Nuova codifica serbatoi

A partire dal 01 gennaio 2022, a seguito dell'incorporazione della controllata DAL BARCO SRL, si è deciso di uniformare la codifica dei serbatoi olio per montaggio sottocassa e retrocabina delle famiglie **EASY** e **CLASSIC** seguendo la logica di codifica di seguito indicata:

SERBATOI SOTTOCASSA con piastra deviatore - EASY

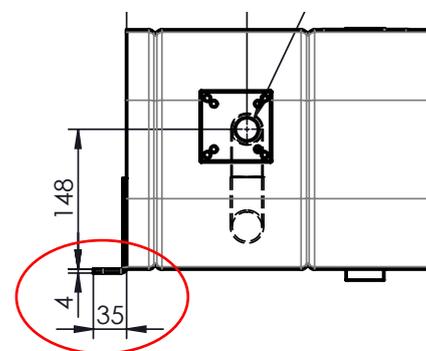
Per questa famiglia oltre al codice è stata anche introdotta una modifica alla forma dei supporti ed al modo/punto di saldatura degli stessi con il fine di eliminare/ridurre le sollecitazioni nel punto di rottura.

- 13550020201 diventa **H1GS1102860** LT 20 per MODULAR 150/FP80
- 13550020309 diventa **H1GS1104060** LT 30 per MODULAR 150/FP80
- 13550020407 diventa **H1GS1105061** LT 40 per MODULAR 150/FP80
- 13550020505 diventa **H1GS1106060** LT 50 per MODULAR 150/FP80
